Modulo per la presentazione delle osservazioni per i piani/programmi/progetti sottoposti a procedimenti di valutazione ambientale di competenza statale

ID: Codice procedura (ID_VIP/ID_MATTM): 12691

“Progetto di un impianto eolico denominato "Pitigliano" ubicato nei comuni di Pitigliano (GR) e Sorano (GR) costituito da 20 (venti) aerogeneratori di potenza nominale 7,0 MW per un totale di 140,0 MW con relative opere connesse ed infrastrutture indispensabili”

Immagine 1. Vincoli ex art. 136 del CBC dal PIT della Regione Toscana e zona approssimativa dove è progettato l'impianto industriale.

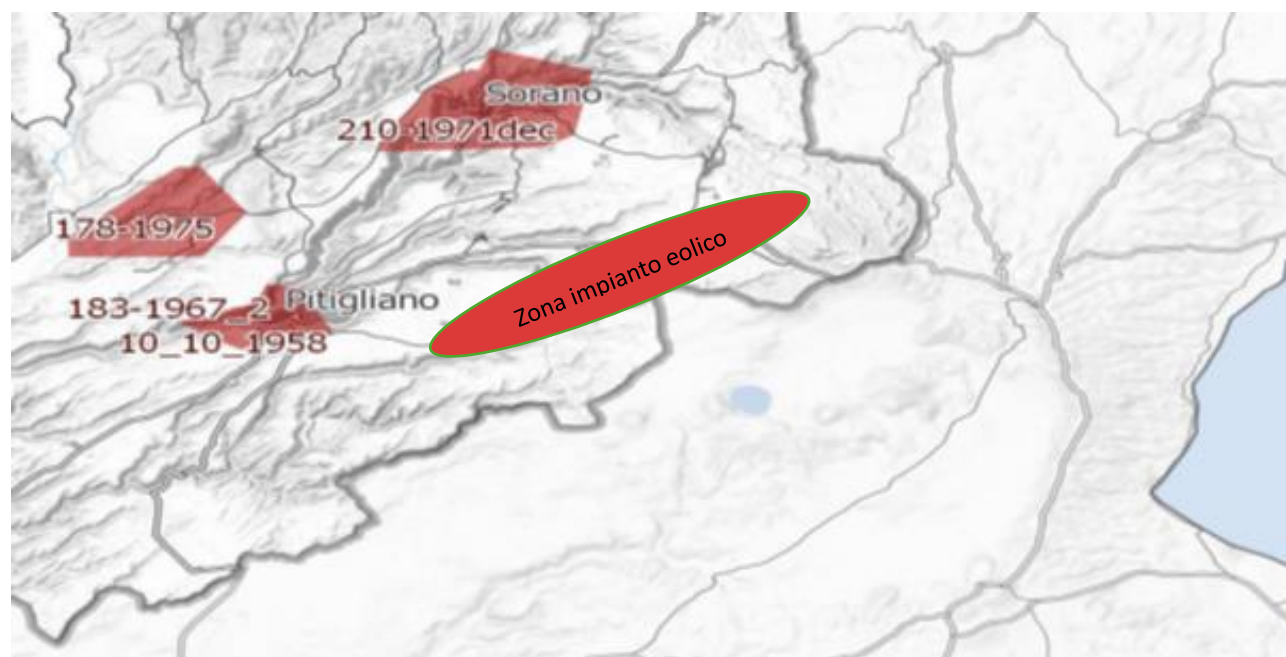
Al contrario si evidenzia che l'impianto eolico industriale citato non solo ricadrebbe con tutti e 20 gli aerogeneratori all'interno delle fasce di rispetto di 3 km di due vincoli paesaggistici di notevole interesse pubblico esistenti nella Regione Lazio e con una parte di essi nel vincolo paesaggistico del Centro abitato di Sorano (GR) quindi in aree non idonee all'installazione di impianti di energia rinnovabile. Addirittura, alcuni aerogeneratori sarebbero ubicati a poche centinaia di metri dai perimetri dei due vincoli paesaggistici laziali ex art 136 del CBC.

Inoltre, come sostiene la Proponente parte dell'impianto si verrebbe a trovare a 3,5 km dal centro abitato di Sorano. Infatti, tre degli aerogeneratori WTG 08, 09, 10 sono addirittura all'interno delle fasce di rispetto dei 3 km del suo vincolo paesaggistico di notevole interesse pubblico ex art 136 del CBC. Si evidenzia che così si crea

un'ulteriore incompatibilità con la tutela del Paesaggio.

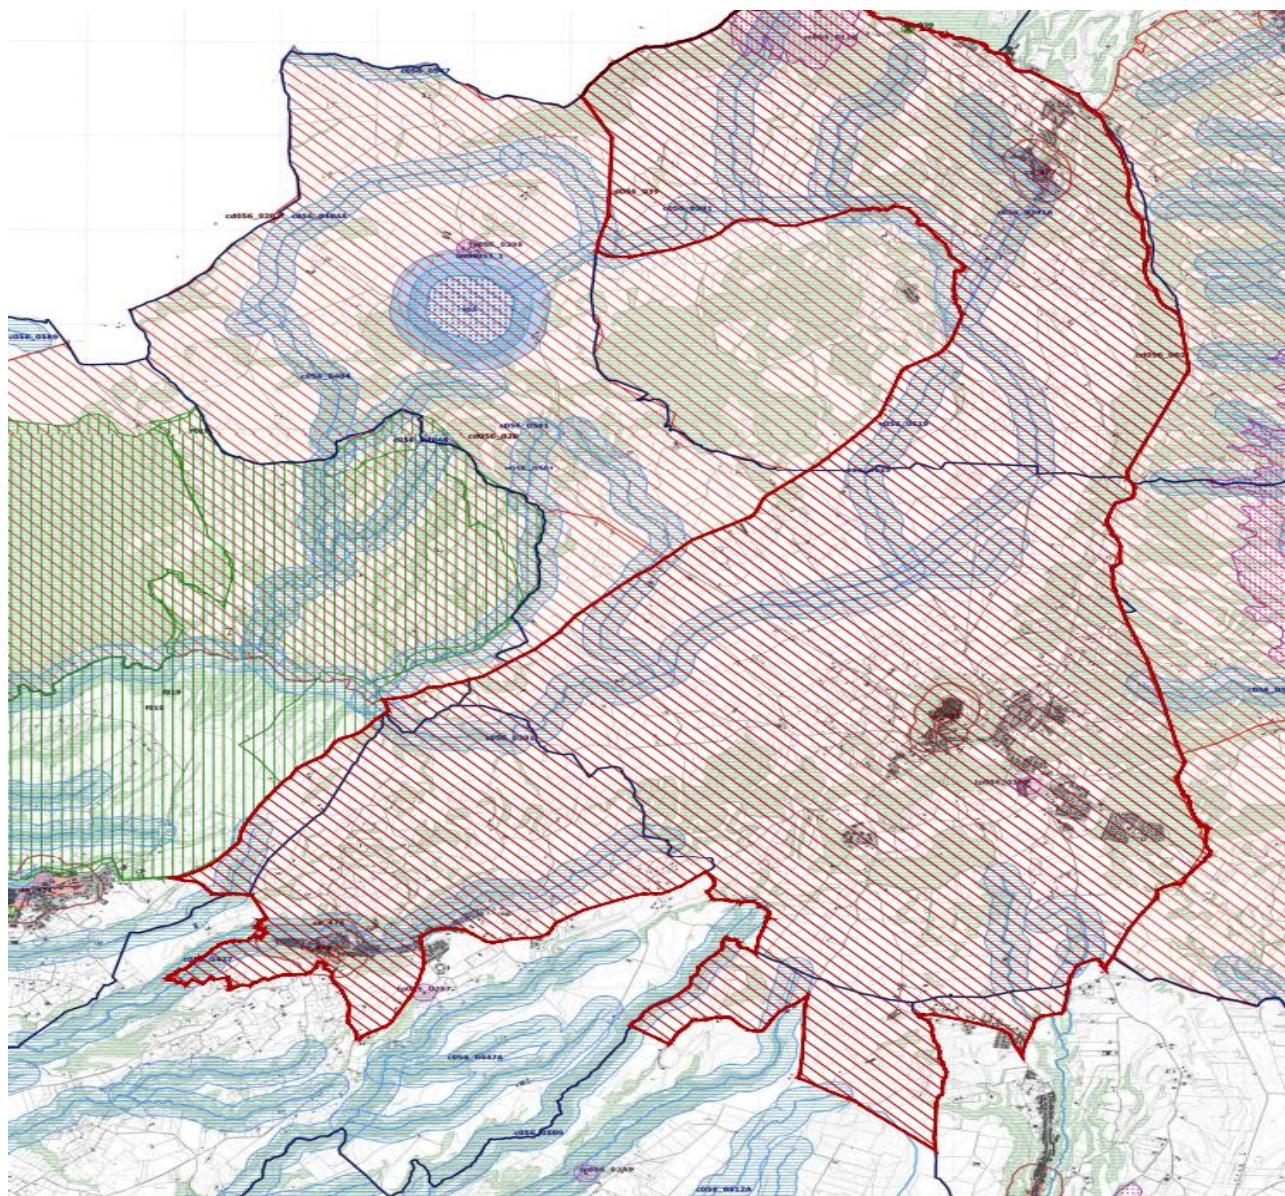
Come è illustrato nell'immagine si ribadisce che l'impianto industriale "Pitigliano" ricade completamente all'interno delle fasce di rispetto dei due vincoli di notevole

interesse pubblico e lambisce quelle di un terzo vincolo e quindi come affermato dal Consiglio di Stato nelle sentenze citate, l'impianto è insediato in area non idonea ai sensi dell'art. 20 comma 8 lettera c quater del D.Lgs. n. 199/2021 e ss.mm.ii al contrario di quanto sostiene la proponente.

Immagine 3. Cumulo di una parte di impianti eolici, fotovoltaici e geotermici industriali in progettazione ed esistenti intorno all’eolico industriale “Pitigliano”.

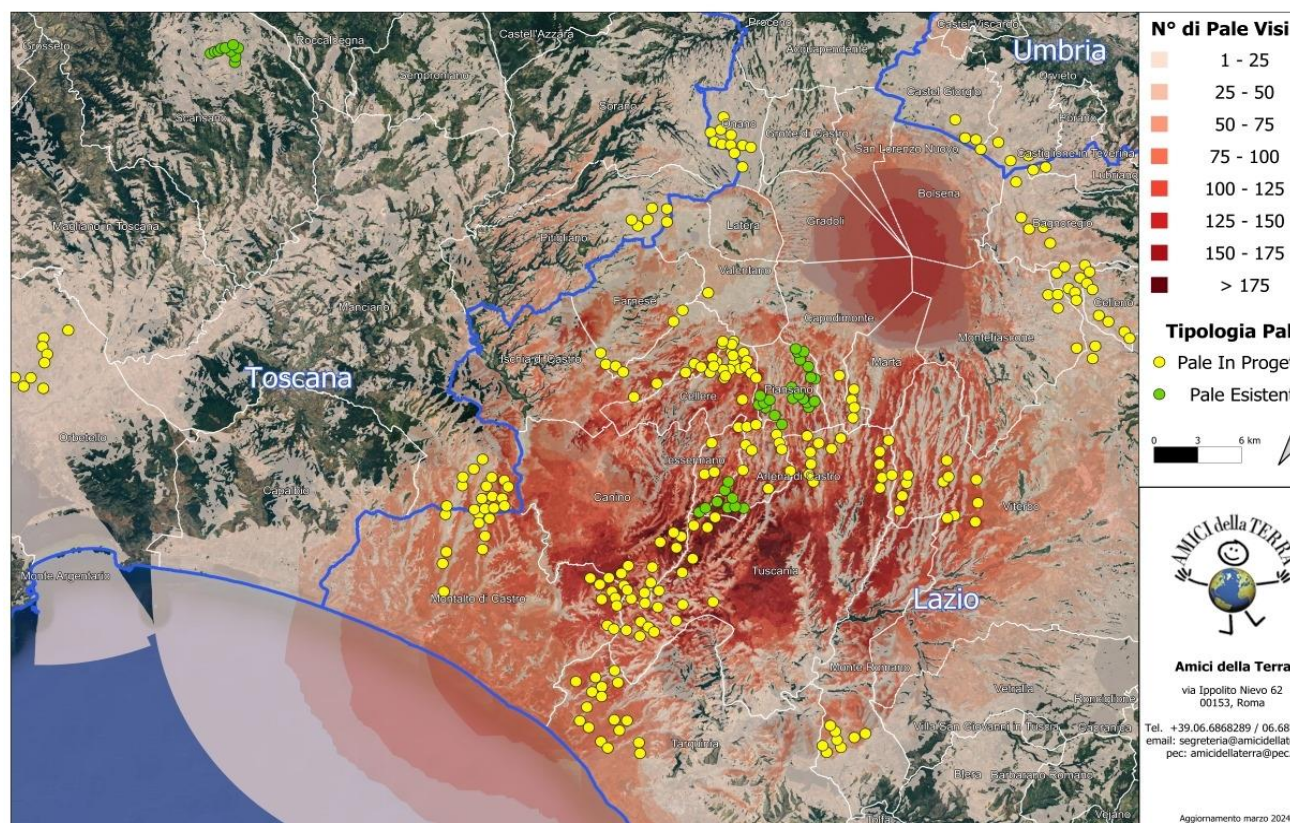
Beni Culturali “*Ambito paesaggistico, geologico e geomorfologico dell’orlo della caldera di Latera ...*” Non vengono nemmeno citati gli impianti eolici in progetto al MASE, il “Rempillo” (6 aerogeneratori) e un altro in verifica amministrativa di 14 aerogeneratori e 72, 6 MW. Ad oggi nei territori di Pitigliano, Sorano e in quello limitrofo potenzialmente potrebbero essere insediati 40 aerogeneratori alti 200 metri e larghi 170. Ma la proponente non cita neanche altri impianti che creerebbero il cumulo e quindi maggiore impatto. Infatti, sul territorio della “Città del Tufo” (Sorano e Pitigliano) impatterebbero anche l’impianto eolico “Montarzo” di Onano con 13 aerogeneratori con le dimensioni ricordate, l’altro eolico industriale nel territorio di Valentano con sette aerogeneratori (stesse dimensioni), gli impianti di Farnese con un minieolico di 3 Torri alte 60 metri già installate in località Poggio del Crognolo e l’impianto eolico industriale “Vallerosa” (7 aerogeneratori alti 200 metri e larghi 158 metri) in procedura VIA presso la Regione Lazio. Inoltre, altri impianti del minieolico già presenti a Valentano, Cellere e Piansano e due progetti eolici industriali con le stesse dimensioni (200 m x 170 m) nel Comune di Ischia di Castro. La valutazione del cumulo non prende neanche in considerazione gli impianti industriali di fotovoltaico e agrivoltaico in progetto a Farnese, Valentano, Ischia di Castro, Cellere. L’impianto geotermico in procedura Via al MASE, progettato nella Caldera di Latera. Quindi è stata effettuata una valutazione del potenziale impatto cumulativo non veritiera a dispetto di quanto affermato dalla proponente che sostiene di aver preso in considerazione uno spazio di 10 km intorno al suo impianto per gli impatti che si creerebbero.

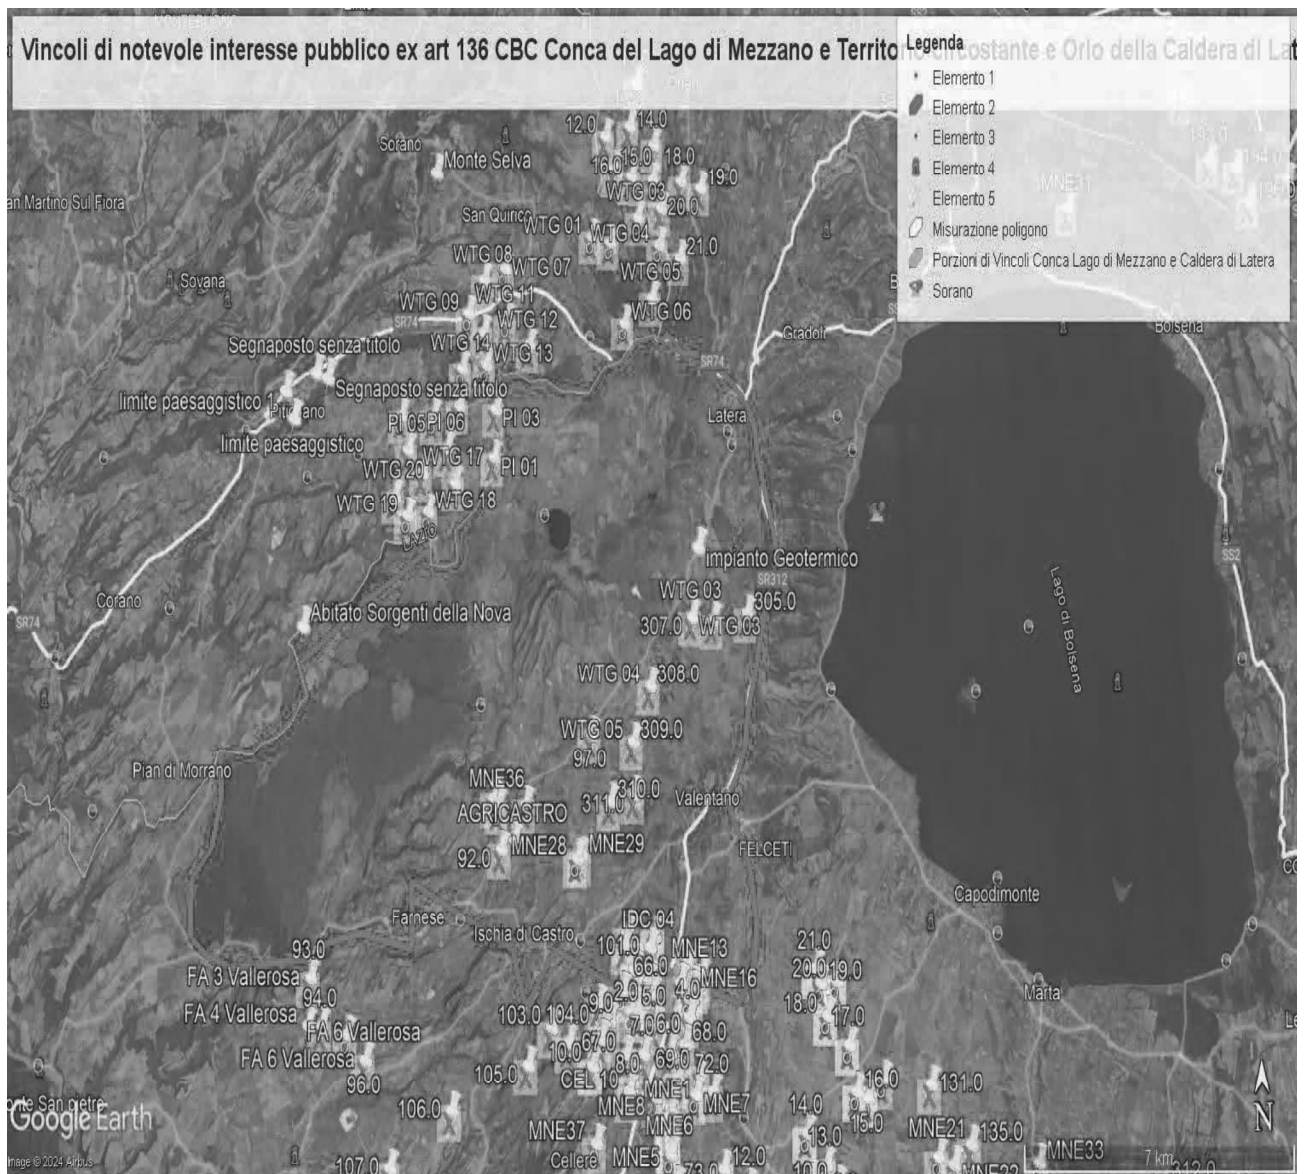
ma nelle sue immediate vicinanze (a soli 100 metri i primi due aerogeneratori) oltre ad impattare sul territorio e sulle economie di cinque Comuni del Lazio (Farnese, Onano, Latera, Valentano, Grotte di Castro e Gradoli) si trova nelle fasce di rispetto dei Beni di notevole interesse pubblico come si è evidenziate nelle Osservazioni precedenti e crea degli impatti negativi anche sui beni naturalistici come verrà dettagliato nell'Osservazione relativa alla Vinca. Inoltre, andrebbe a sommarsi al già enorme cumulo di impianti eolici e fotovoltaici e geotermici che creano una elevata criticità ambientale nella provincia di Viterbo e interferiscono anche con il territorio toscano come si può vedere dalle varie immagini dell'Allegato n. 1.
